ועדת משנה לתכנון ובניה
ישיבה: 2-26-0011 תאריך: 24/06/2026 שעה: 10:00
באולם האירועים בקומה 12 בבנין העירייה, רח' אבן גבירול 69 תל אביב – יפו
הישיבה נפתחה בשעה: 10:25
בנוכחות החברים: ליאור שפירא, עו"ד, אלחנן זבולון, ראובן לדיאנסקי, עו"ד, אמיר בדראן, עו"ד, מאיה נורי שקד, עו"ד

מריז'ין 5 – סיכום תיאום תכנון

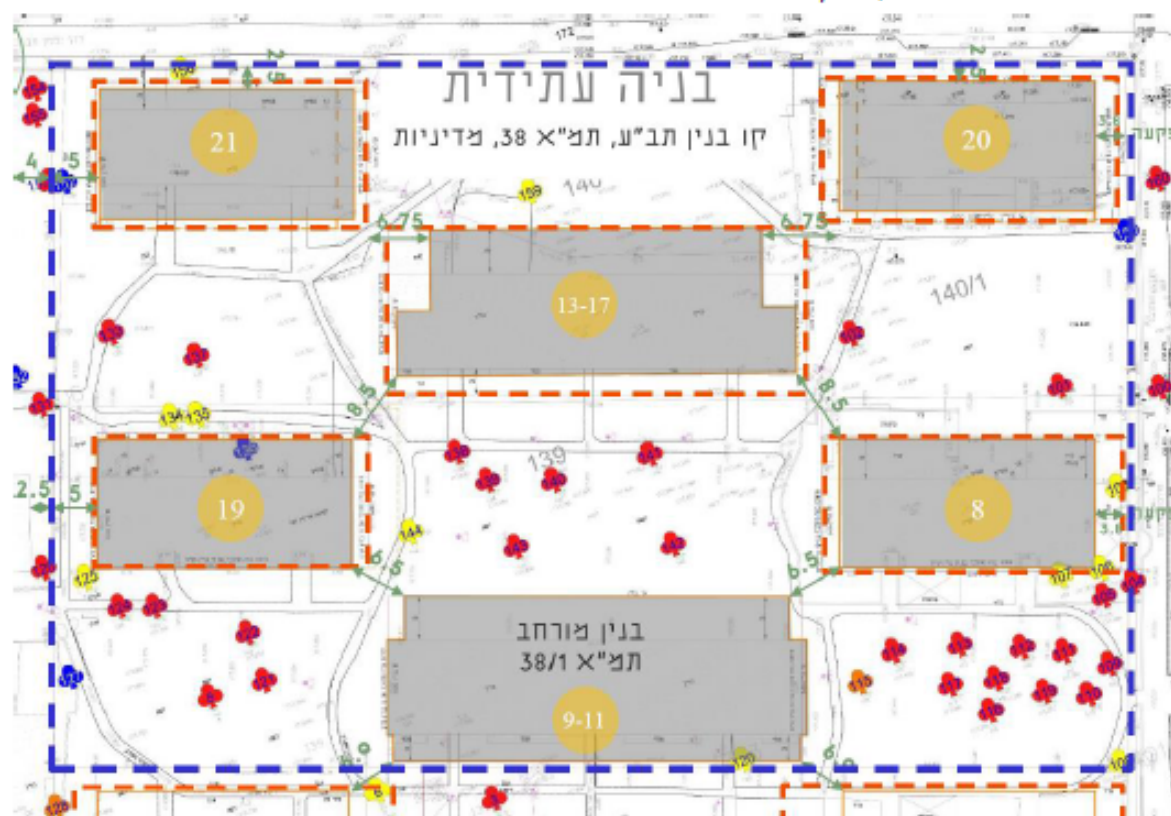
- יד. לפחות 35% משטח קומות הקרקע תהיה עבור שטחים משותפים לרווחות הדיירים לא כולל רמפת הכניסה למבנה.
- טו. זיקת הנאה תרשם בכל השטח הפתוח בין המבנים, כמו כן, תרשם זיקת הנאה במרתפים כך שיתאפשר חיבור לכלל המרתפים בפריקט. זיקת ההנאה תפותח במישור אחד, לא יותרו בליטות, ערוגות מוגבהות חסימות או

גדרות בשטח זיקת ההגנה. לא יותר אוורור מרתפים או חדר טרפו לכיוון זיקת ההגנה. תותר הכנסת אויר למרתף במיקום המסומן בתכנית הפיתוח.

טז. בין המיסעה המובילה לרמפת הפיתוח לגיטון מסביב יוקמו עמודונים כדי למנוע חניה בפיתוח.

יז. המדרכה ברחוב רבי נחמן מברסלב וציהתליי תורחב בזיקת הגנה לתחום המגרש הפרטי כמסומן בתכנית הפיתוח. כמו כן, לאורך הרחובות הללו ינטעו עצי צל בתחום המגרש הפרטי שיאפשרו הצללת המדרכה כמפורט בתכנית הפיתוח.

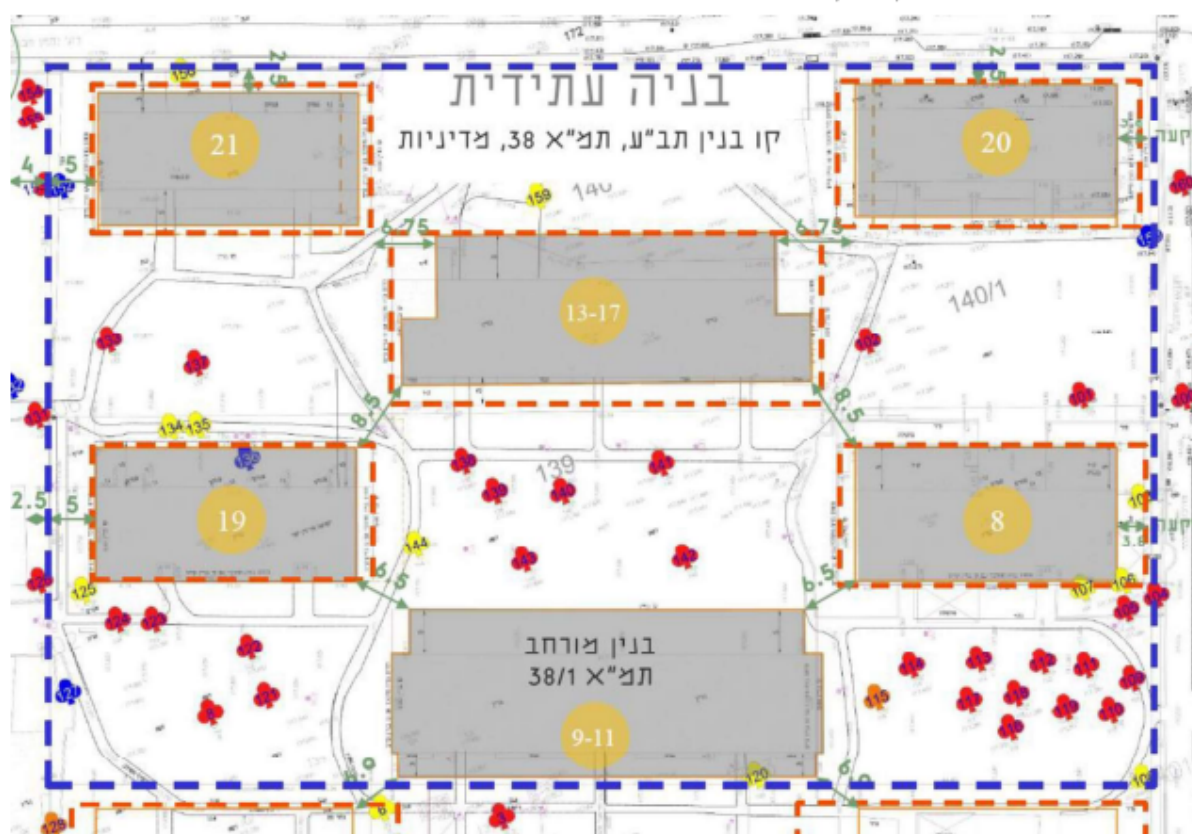
גדרות בשטח זיקת ההנאה. לא יותר אוורור מרתפים או חדר טרפו לכיוון זיקת ההנאה. תותר הכנסת אויר למרתף במיקום המסומן בתכנית הפיתוח.

טז. בין המיסעה המובילה לרמפת הפיתוח לגינן מסביב יוקמו עמודונים כדי למנוע חניה בפיתוח.

יז. המדרכה ברחוב רבי נחמן מברסלב וציהתל"י תורחב בזיקת הנאה לתחום המגרש הפרטי כמסומן בתכנית הפיתוח. כמו כן, לאורך הרחובות הללו ינטעו עצי צל בתחום המגרש הפרטי שיאפשרו הצללת המדרכה כמפורט בתכנית הפיתוח.
